PROJEKT BUDOWLANO - WYKONAWCZY

Przebudowa ul. Leśnych Skrzatów w zakresie przebudowy zjazdu publicznego, przystanków autobusowych i likwidacja dwóch zjazdów z odtworzeniem elementów pasa drogowego, przebudowa drogi dojazdowej 7KD-Dxs wraz budową zjazdu publicznego z projektowanego osiedla i wydłużenie lewoskrętu na ul. Bukowskiej prowadzącego w ul. Leśnych Skrzatów, w związku z budową osiedla mieszkaniowego na działkach nr 1/10, 1/13 i 1/15, arkusz 07, obręb 0038 Ławica przy ul. Leśnych Skrzatów w Poznaniu

PROJEKT DROGOWY

W odpowiedzi na Państwa wniosek z dnia 03.06.2022r. (wpływ do ZDM 06.06.2022r., UNP ZDM-22-65346) oraz spotkania w ZDM dnia 18.07.2022r. w ww. sprawie, Zarząd Dróg Miejskich w Poznaniu informuje, że zgłasza **uwagi do projektu**:

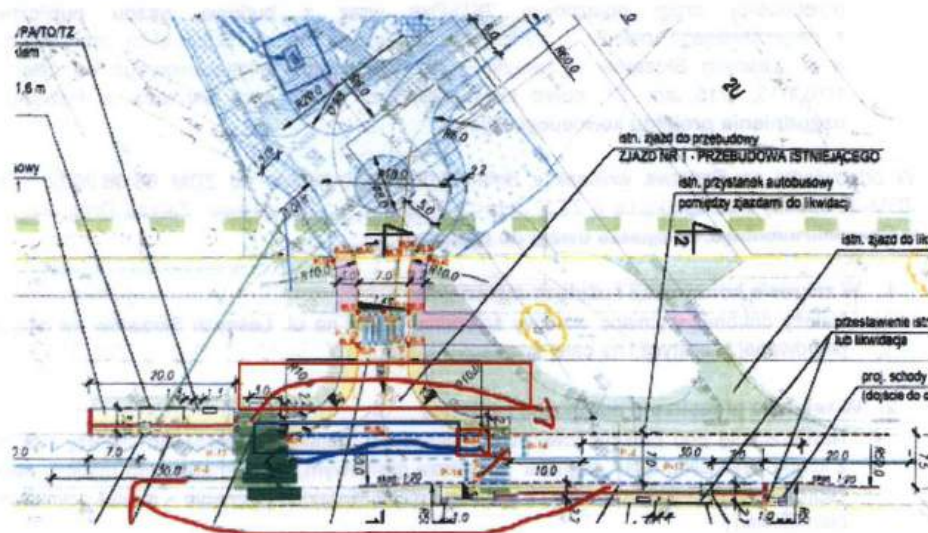
- Należy dokonać wymiany warstwy ścieralnej jezdni na ul. Leśnych Skrzatów na długości planowanej inwestycji i na całej szerokości jezdni.

- Należy dokonać wymiany warstwy ścieralnej jezdni na ul. Leśnych Skrzatów na długości planowanej inwestycji i na całej szerokości jezdni.
- Odpowiedź: Nawierzchnia na wskazanym przez Państwa odcinku jest obecnie w dobrym stanie i – w opinii Inwestora – nie wymaga przeprowadzenia takich prac. Ich wykonanie wiązałoby się z dodatkowymi, wysokimi kosztami, o których wcześniej nie było mowy. Taki zakres prac wykracza również poza wcześniejsze uzgodnienia i propozycje przedstawione przez Państwa. Dodatkowo Inwestor zobowiązuje się do odtworzenia nawierzchni w miejscach, które zostaną naruszone/uszkodzone w wyniku prowadzonej budowy.

- Frezowanie i wymiana warstwy ścieralnej jezdni na ul. Leśnych Skrzatów należy wykonać na długości planowanej inwestycji na szerokości pasa ruchu.

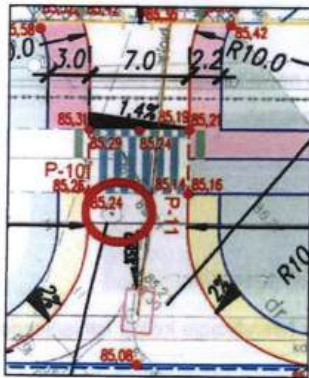
- Należy zachować ciągłość nawierzchni drogi dla rowerów (DDR) na zjazdach.
- Należy zastosować połączenia bezkrawężnikowe, w miejscach, gdzie likwidowany jest zjazd usunąć krawężniki.
- Należy zastosować wyokrąglenia z DDR na zjazdach w kierunku osiedla.
- Należy zastosować wyniesienie na zjazdach i 7KD-Dxs, jednoznacznie pokazać priorytet ruchu rowerowego i pieszego przez zjazdy.
- Poprawić włączenie DDR w 7KD-Dxs - połączenie bezkrawężnikowe, słupki wg wytycznych, wyokrąglenie.

- Należy zachować ciągłość nawierzchni drogi dla rowerów (DDR) na zjazdach.
- Odpowiedź: w projekcie utrzymaliśmy istniejący standard drogi dla rowerów, aby wzdłuż całej ulicy organizacja ruchu i droga dla rowerów posiadała spójną infrastrukturę. Oznakowanie poziome na DDR występuje na całym odcinku ulicy. Poniższe fotografie przedstawiają stan istniejący.

Oczywiście w projekcie skorygujemy pochylenie podłużne drogi dla rowerów, tak aby nie było nagłych i dużych pochyłeń na połączeniu ze zjazdem, dodatkowo zastosujemy połączenie ze zjazdem jako bezkrawężnikowe, gdyż zjazd także będzie posiadał nawierzchnię asfaltową.

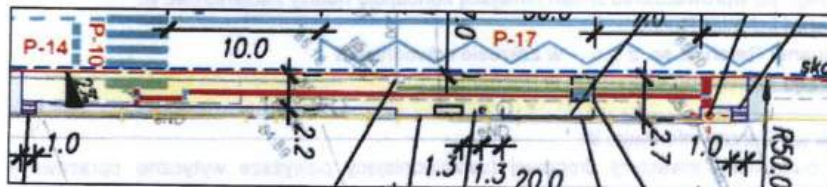
- a) należy przeprojektować zjazd celem uniknięcia wycinki drzewa.

- **Odpowiedź:** Lokalizacja projektowanego zjazdu jest wynikiem połączenia skrzyżowania się trzech dróg 2KDW, drogi wewnętrznej na ternie 1MW oraz zjazdu z ul. Leśnych Skrzatów 1KD-Z. Linie rozgraniczające drogi 2 KDW zostały narzucone w MPZP, poniżej przedstawiamy wycinek.

Z uwagi na kolizję projektowanego ronda z jednym drzewem, zlokalizowanym w pasie drogowym ul. Leśnych Skrzatów, a co za tym idzie, koniecznością jego przesadzenia, Inwestor wystąpił też do Przewodniczącego Rady Osiedla Ławica z prośbą o wskazanie znajdujących się w pobliżu inwestycji terenów, przekazanych przez Miasto w zarząd Radzie Osiedla, na które można by przesadzić przedmiotową lipę, w przypadku, gdyby ZDM nie wskazał odpowiedniego miejsca w tym samym bądź sąsiednim szpalerze.

My proponujemy przesadzenie drzewa (lipa), obwód pnia: na wysokości 5 cm = 88 cm, na wysokości 130 cm = 68 cm przez profesjonalną firmę wraz z całą bryłą korzeniową, z przygotowaniem nowego miejsca i pełną pielęgnacją za projektowany zjazd, w tej samej linii, w takiej samej odległości od najbliższego drzewa w alei drzew. Na poniższym planie przedstawiamy propozycję nowej lokalizacji.

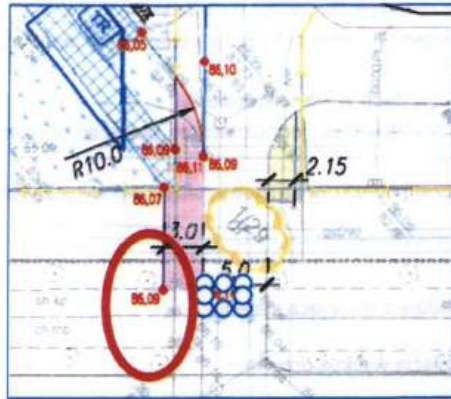
c) kolizja projektowanej nawierzchni z systemem korzeniowym starodrzewia:

- **Odpowiedź:** Projektowana nawierzchnia stanowi połączenie dla ruchu pieszych pomiędzy chodnikiem na osiedlu a chodnikiem wzdłuż ul. Leśnych Skrzatów. Przewędziliśmy projektowany chodnik z 3,0m do minimalnych 2,2m, tak aby nawierzchnia była odsunięta na odległość około 2,0m. Poniżej przedstawiamy zmianę:

Dodatkowo zostanie to zweryfikowane w projekcie ochrony zieleni i w przypadku ryzyka rozważymy miejscowe zwężenie chodnika lub dodatkową pielęgnację drzewa.

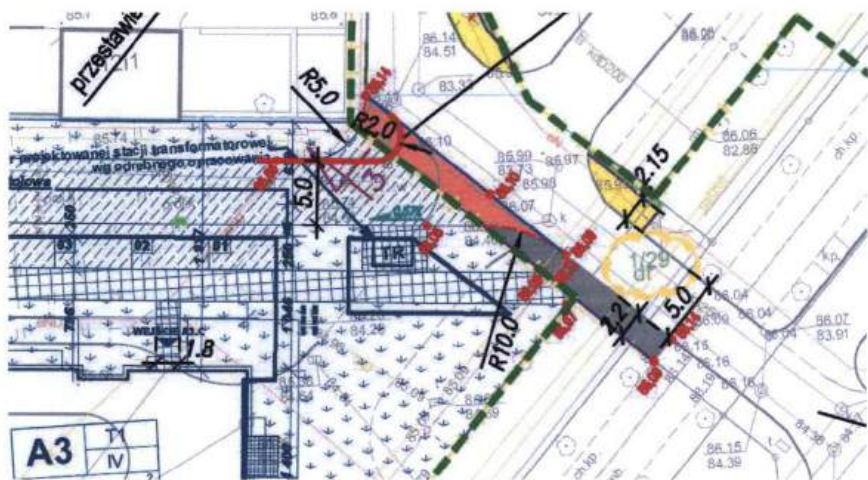
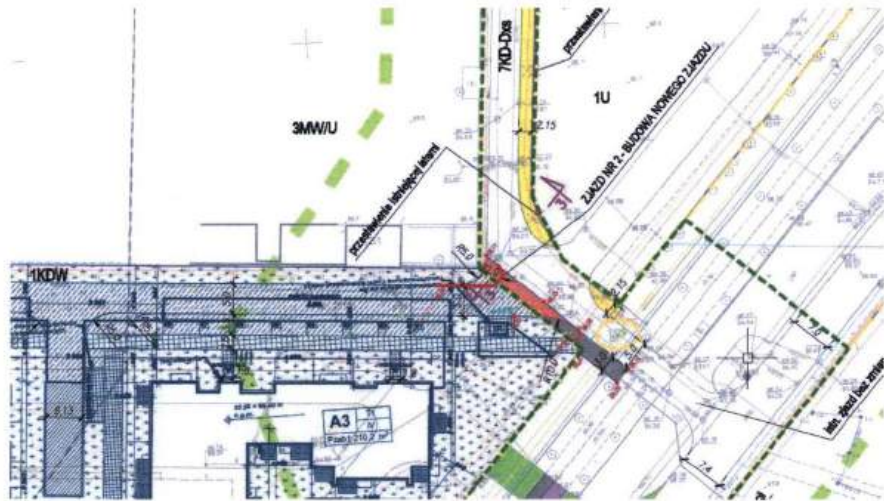
- Należy uwzględnić priorytet drogi rowerowej i chodnika (w tym utrzymanie niwelety) na zjeździe publicznym. W tym celu należy zachować ciągłość nawierzchni drogi rowerowej przez zjazd.
- **Odpowiedź:** w projekcie utrzymaliśmy istniejący standard drogi dla rowerów, aby wzdłuż całej ulicy organizacja ruchu i droga dla rowerów posiadała spójną infrastrukturę. Oznakowanie poziome na DDR występuje na całym odcinku ulicy. Poniższe fotografie przedstawiają stan istniejący.

W zakresie zaprojektowania priorytetu drogi rowerowej i chodnika na zjeździe publicznym prosimy o rozpatrzenie utrzymania organizacji ruchu jak w stanie istniejącym.

Projektowany zjazd zgodnie z MPZP będzie obsługiwał budowane osiedle mieszkaniowe, na którym będzie znajdować się około 1170 miejsc postojowych (w dwóch budowanych etapach), co generować będzie kilkaset przejazdów pojazdów tym zjazdem w godzinach szczytu, w stosunku do kilkudziesięciu przejazdów rowerzystów. Dlatego uważamy, że dla poprawy bezpieczeństwa uczestników ruchu lepszym rozwiązaniem jest pozostawienie oznakowania poziomego, spowoduje to zmniejszenie prędkości przez rowerzystów i poprawę bezpieczeństwa. Oznakowanie przejścia dla pieszych i przejazdu dla rowerzystów poprawi bezpieczeństwo ruchu, przepustowość na zjeździe, przy równoczesnym pierwszeństwie pieszych i rowerzystów nad pojazdami.

Oczywiście na dwóch likwidowanych zjazdach będą wykonane nowe odcinki DDR i chodnika z zachowaniem ciągłości.

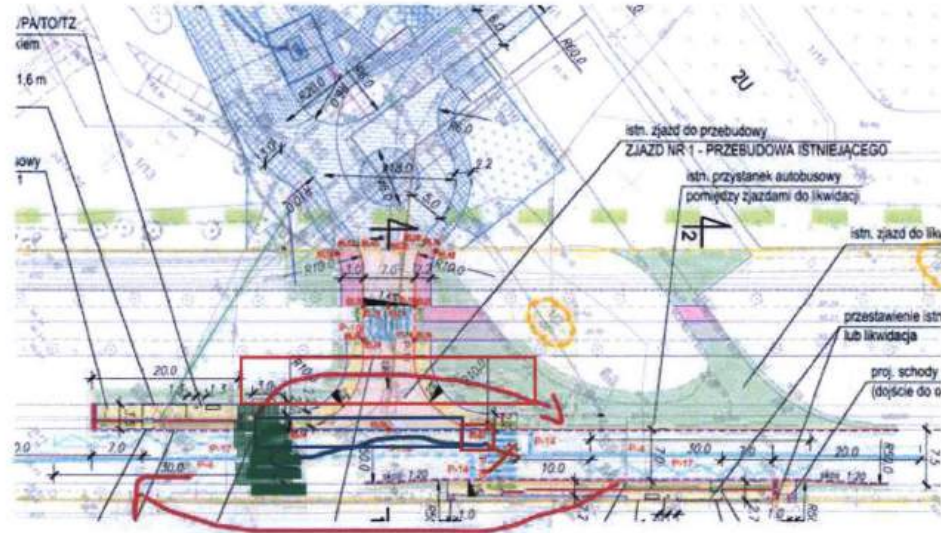
- Należy zamienić lokalizację przystanków ze względu na ograniczoną widoczność. Przystanek w kierunku ul. Brzechwy zlokalizować przed zjazdem, a w kierunku ul. Bukowskiej przed przejściem dla pieszych, które również należy przenieść (przejście zlokalizować przed zjazdem).

Przy lokalizacji kierowaliśmy się zapisami warunków technicznych, jakim powinny odpowiadać drogi publiczne i ich usytuowanie, gdzie zatokę autobusową należy usytuować za skrzyżowaniem i na drodze jednojezdniowej z przesunięciem w kierunku ruchu względem zatoki dla kierunku przeciwnego.

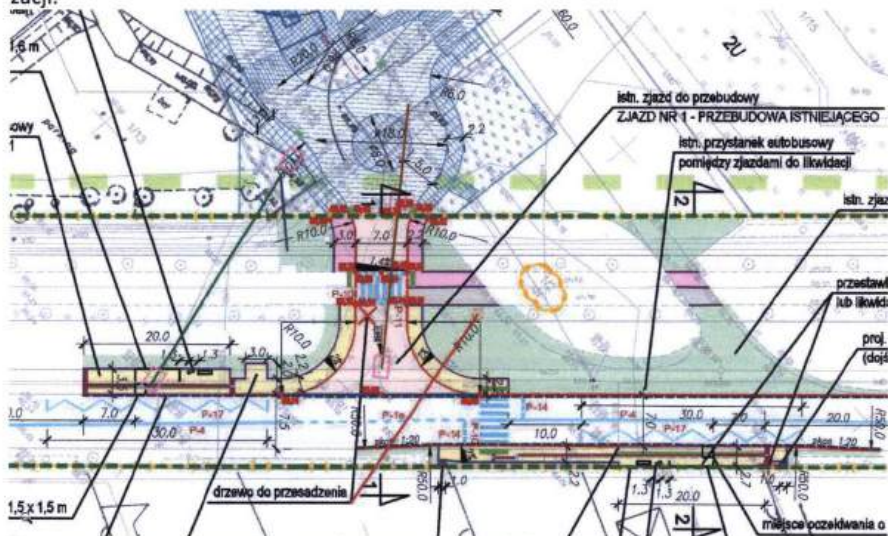
- Zaproponowane w projekcie rozwiązania kolidują z istniejącą zielenią:
 - I. na ul. Leśnych Skrzatów:
 - a) należy przeprojektować zjazd celem uniknięcia wycinki drzewa.

Na skrzyżowaniu dróg wewnętrznych w celu poprawy płynności ruchu i umożliwieniu włączenia się pojazdów z dwóch dróg wewnętrznych w kierunku zjazdu zaprojektowaliśmy mini rondo. Zostało zaprojektowane w miejscu wyznaczonym w pasie drogi 2KDW, a następnie z ronda zjazd został poprowadzony i włączony prostopadłe w istniejącą ul. Leśnych Skrzatów. Dla tego rozwiązania zostało zaprojektowane całe osiedle, został przygotowany projekt budowlany, projekt wykonawczy, uzyskane pozwolenie na budowę, z pełną infrastrukturą techniczną i jest obecnie budowane. W związku z tym ominięcie drzewa będzie bardzo problematyczne i powodować będzie konieczność odginania zjazdu jak w stanie istniejącym i zmianę projektów i pozwolenia na budowę.

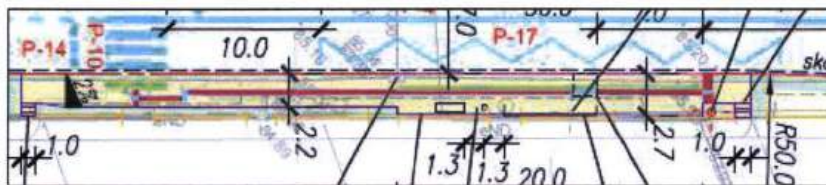
- b) kolizja platformy przystankowej z nasadzonymi przez ZDM krzewami wzdłuż ogrodzenia Rodzinych Ogrodów Działkowych:

Należy zabezpieczyć przesunięte nasadzenia (krzewy) z ich pielęgnacją przez 3 lata.

- **Odpowiedź:** Dobrze poprawimy projekt zgodnie z powyższą uwagą. Po uzgodnieniu geometrii projektowanych obiektów drogowych przedłożymy do uzgodnień inwentaryzację dendrologiczną ziemi, naniesimy ją na projekt drogowy. Projekt ochrony zieleni i projekt nowej zieleni wykonane zostaną przez Specjalistę z branży zieleni.

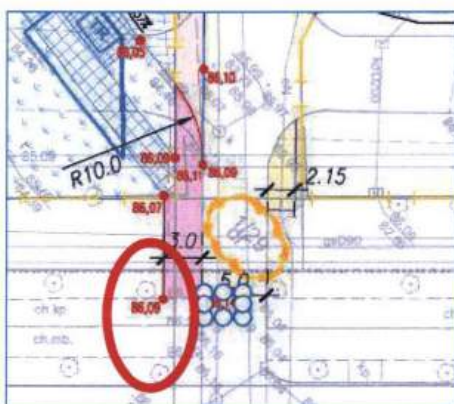
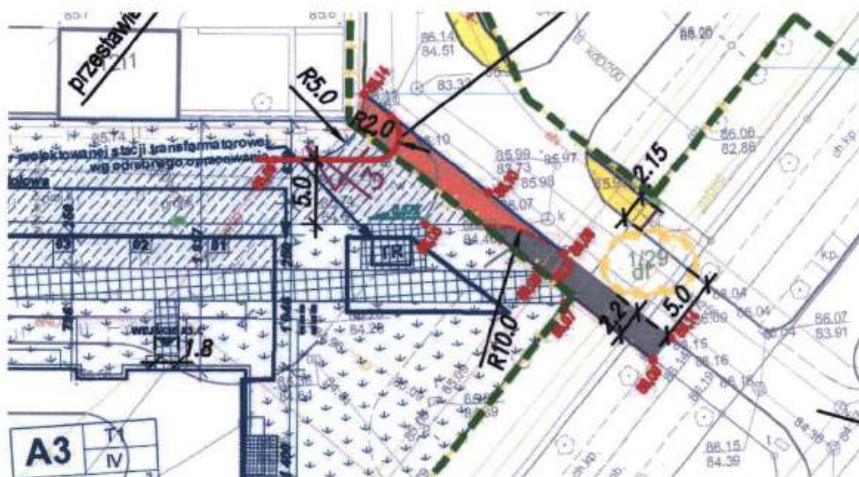
- c) kolizja projektowanej nawierzchni z systemem korzeniowym starodrzewia:
